# 改善箇所説明図

## 改善措置の内容

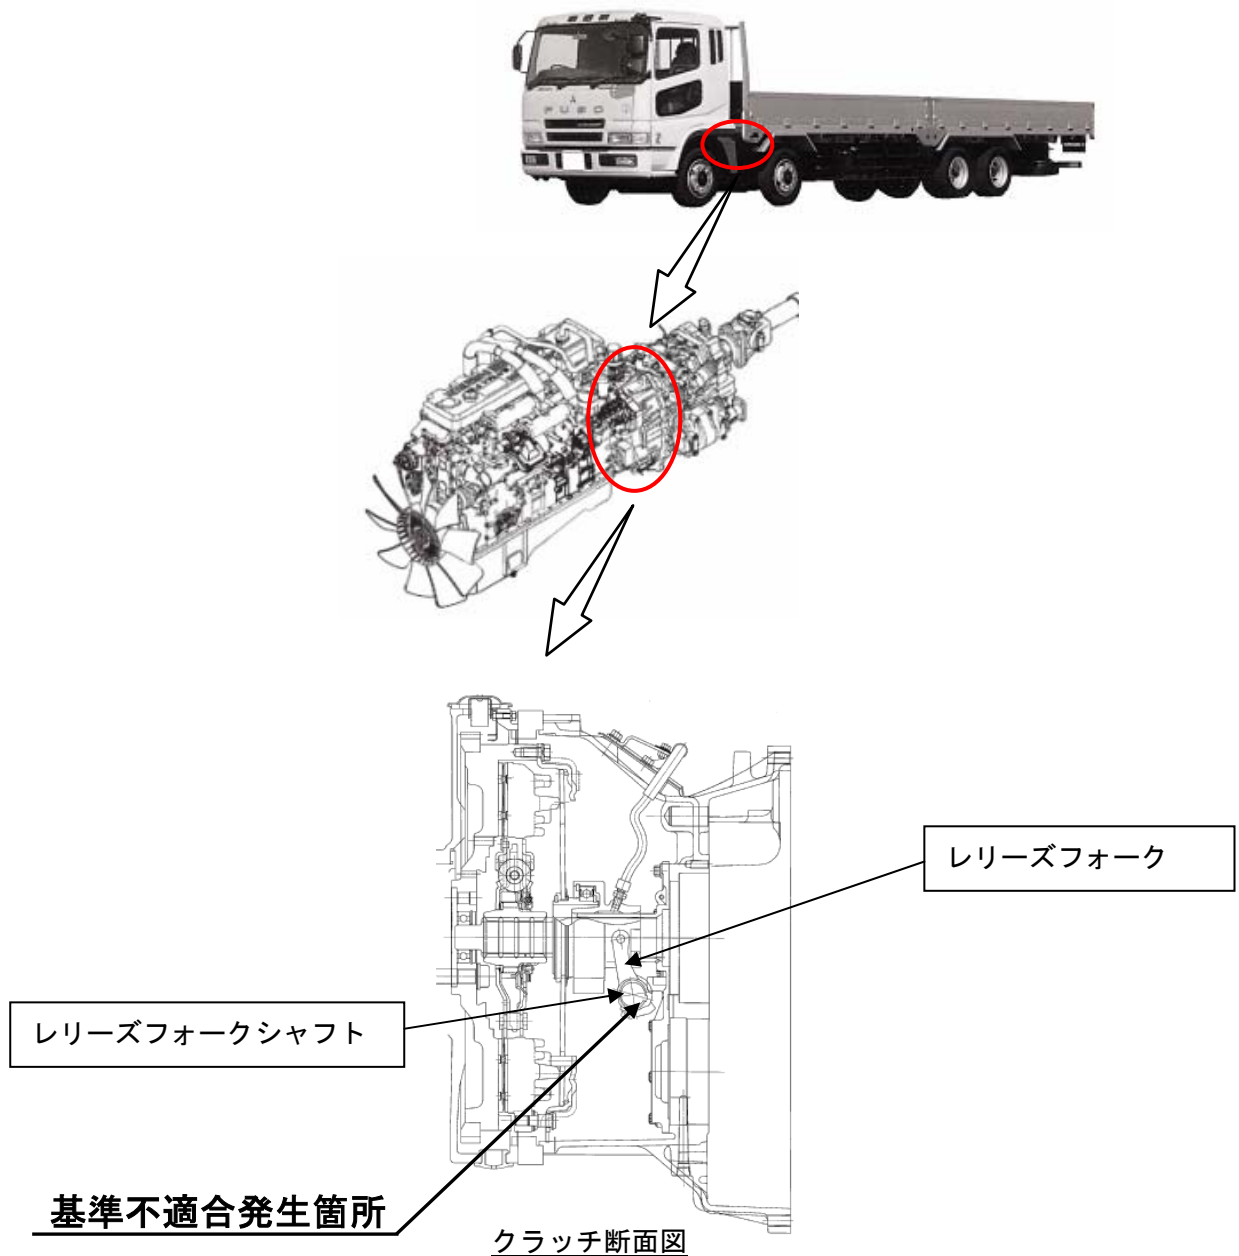
クラッチリリースフォークのキー溝の強度が不足しているため、操作荷重のばらつきにより、当該キー溝部に亀裂が発生するものがある。そのため、そのままの状態で使用を続けると、キー溝部に発生した亀裂が進行してリリースフォークが破損し、最悪の場合、走行不能となるおそれがある。

全車両、フォーク式を対策品と交換する。

注：□は交換部品を示す。
